Bergamo, li 17 Giugno 2022

OGGETTO: [ID: 5609] PROCEDURA DI VALUTAZIONE DI IMPATTO AMBIENTALE AI SENSI DELL'ART. 23, DEL D.LGS. 152/2006 E SS.MM.II. E VERIFICA PIANO DI UTILIZZO TERRE, EX D.P.R. 120/2017, ART. 9. PROGETTO DEFINITIVO DEL NUOVO COLLEGAMENTO FERROVIARIO STAZIONE DI BERGAMO - "AEROPORTO ORIO AL SERIO" – TRASMISSIONE OSSERVAZIONI A SEGUITO DI INTEGRAZIONI.

Modulo per la presentazione delle osservazioni per i piani/programmi/progetti sottoposti a procedimenti di valutazione ambientale di competenza statale

[ID: 5609] PROCEDURA DI VALUTAZIONE DI IMPATTO AMBIENTALE AI SENSI DELL'ART . 23, DEL D.LGS. 152/2006 E SS.MM. II . E VERIFICA PIANO DI UTILIZZO TERRE, EX D.P.R. 120/2017, ART . 9. PROGETTO DEFINITIVO DEL NUOVO COLLEGAMENTO FERROVIARIO STAZIONE DI BERGAMO - "AEROPORTO ORIO AL SERIO"

Figura 2: Estratto Tav DP07 - "La Cintura Verde" del vigente PGT

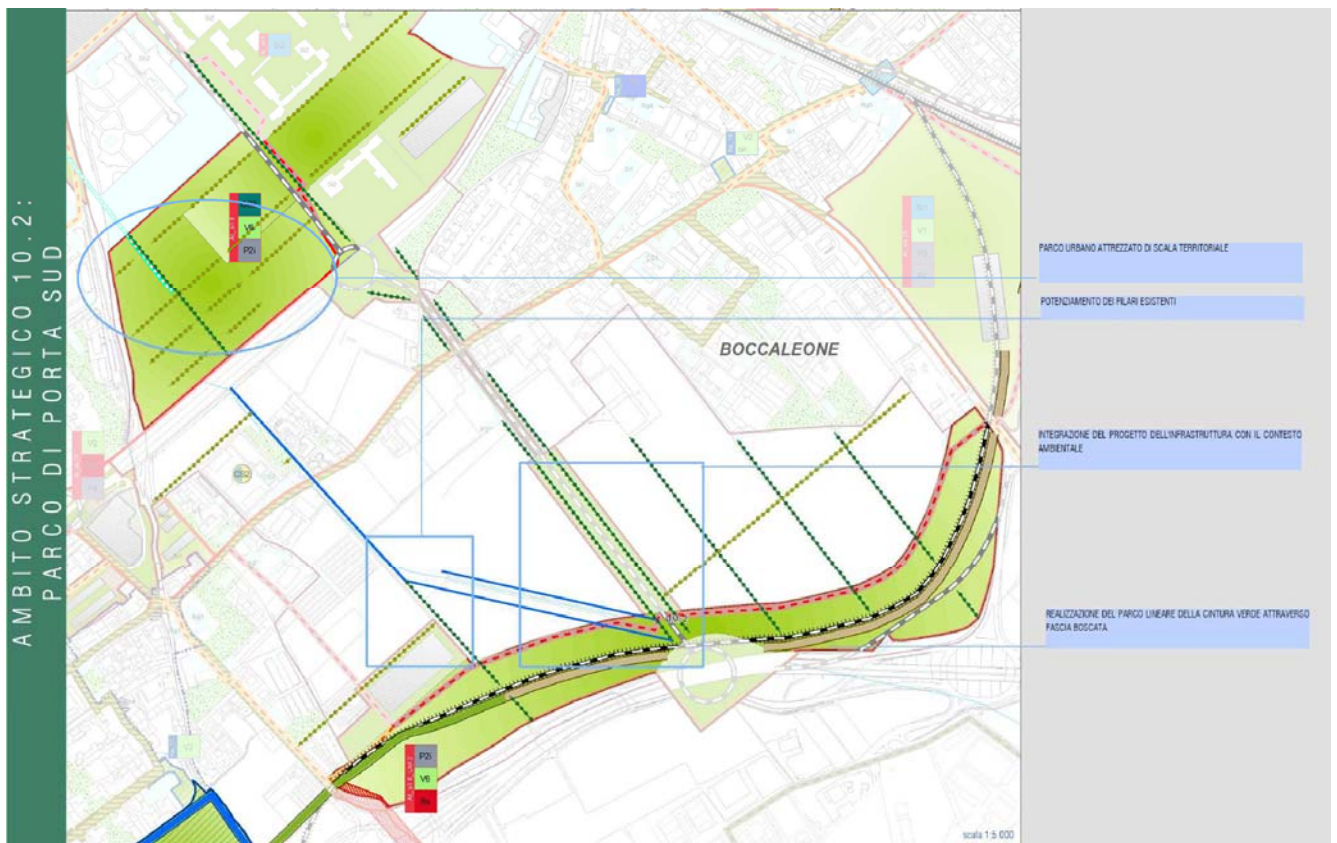
- il mantenimento della continuità del Progetto Strategico della Cintura Verde, anche qualificandosi come progetto di "compensazione ambientale" (vedi figura 2);
- adeguate opere di mitigazione ambientale da realizzare e necessari interventi di ambientazione delle infrastrutture stesse, focalizzandosi sull'utilizzo di materiali vegetazionali con funzioni di mascheramento visivo e mitigazione del rumore;
- il rispetto alla scala locale della Rete Ecologica Regionale (RER) e Provinciale (REP) come previsto dal Piano Territoriale Regionale (PTR).

Si ritiene pertanto imprescindibile prescrivere che il progetto definitivo sia modificato prevedendo adeguate opere compensative lungo tutto il tracciato attraverso la creazione di fasce boscate secondo i moduli previsti alla tav. PS3.10 del PGT con l'obiettivo di realizzare un vero e proprio "parco lineare" ed integrando quindi paesaggisticamente il progetto nel paesaggio circostante (vedi figure 3 e 4).

Figura 4: Tav. PS3 - ambito strategico 10: la cintura verde (stralcio: tiptologia dell'area verde) (PGT Bergamo 2010)

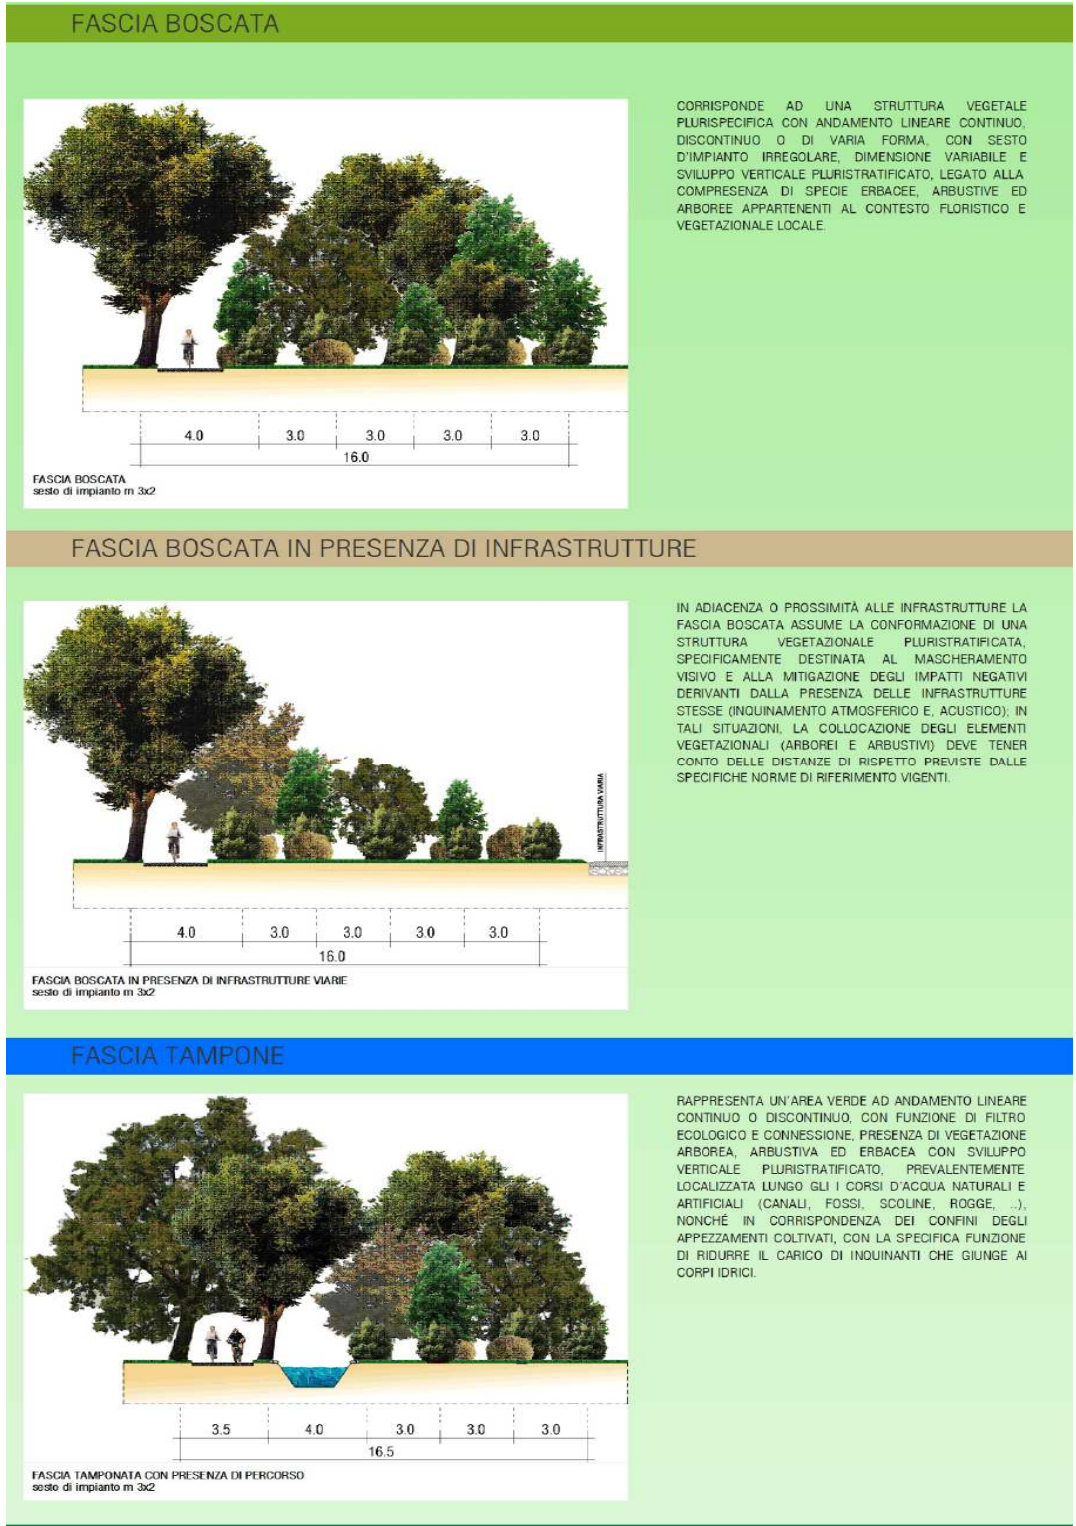
Tali misure compensative devono pertanto confrontarsi e coerenza con le previsioni urbanistiche e progettuali delle tav. DP3 - ambiti strategici del DDP e PS3-10 (cintura verde) del PdS (vedi figure 3 e 4).

Figura 5: Schematizzazione del modello di esercizio proposto per la rete ferroviaria dell'Area Urbana (fonte nuovo PUMS)

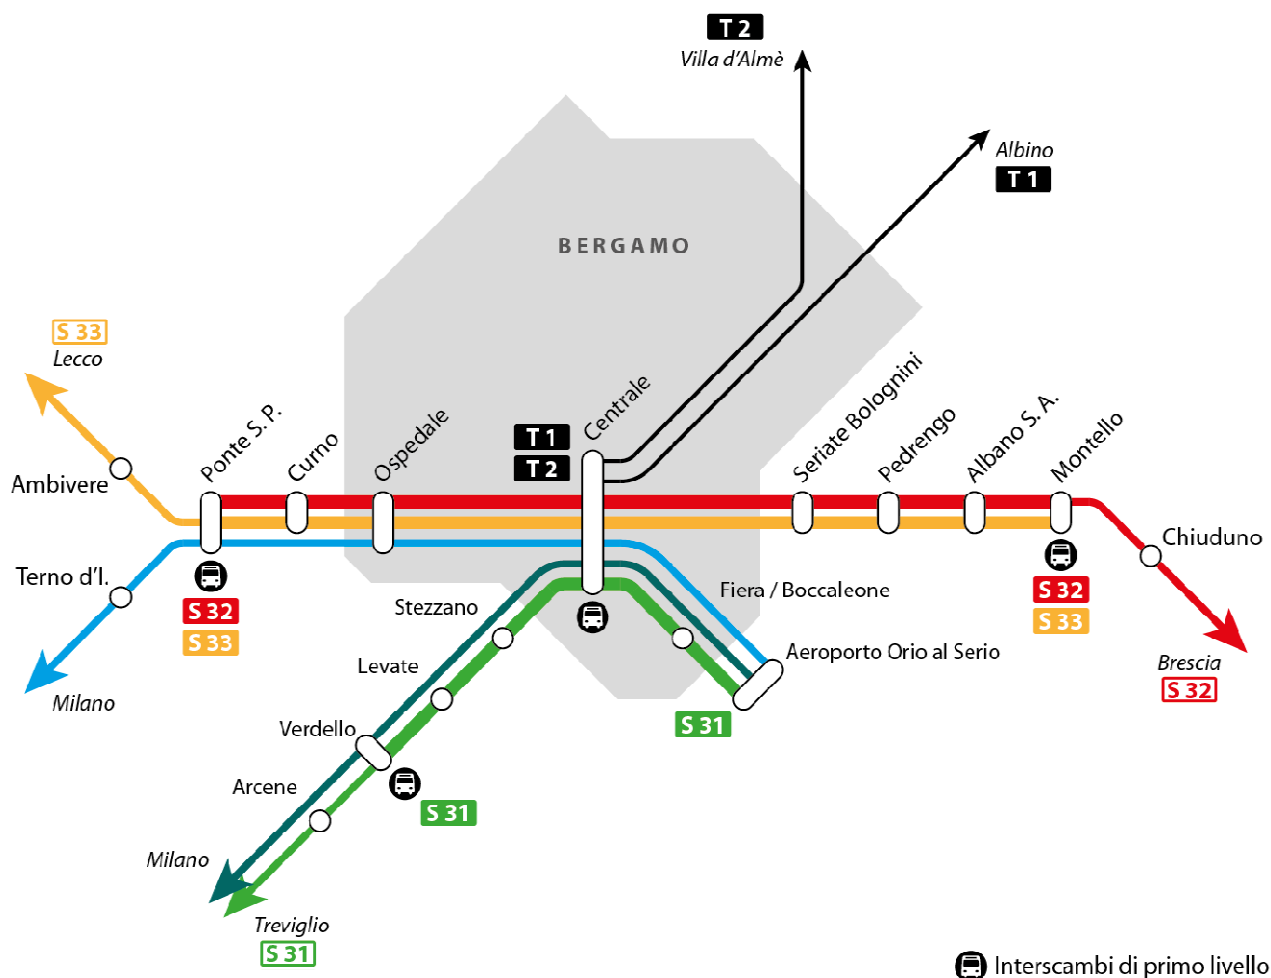
Lo schema successivo individua il modello di esercizio proposto per il sistema ferroviario nell'area di Bergamo (figura 5).

Sulla base di tali premesse quanto riportato all'interno del documento "Relazione Tecnica di Esercizio" ed afferente al nuovo modello di esercizio futuro non appare del tutto in linea con le strategie e gli obiettivi richiamati dal Piano Urbano della Mobilità Sostenibile (PUMS).
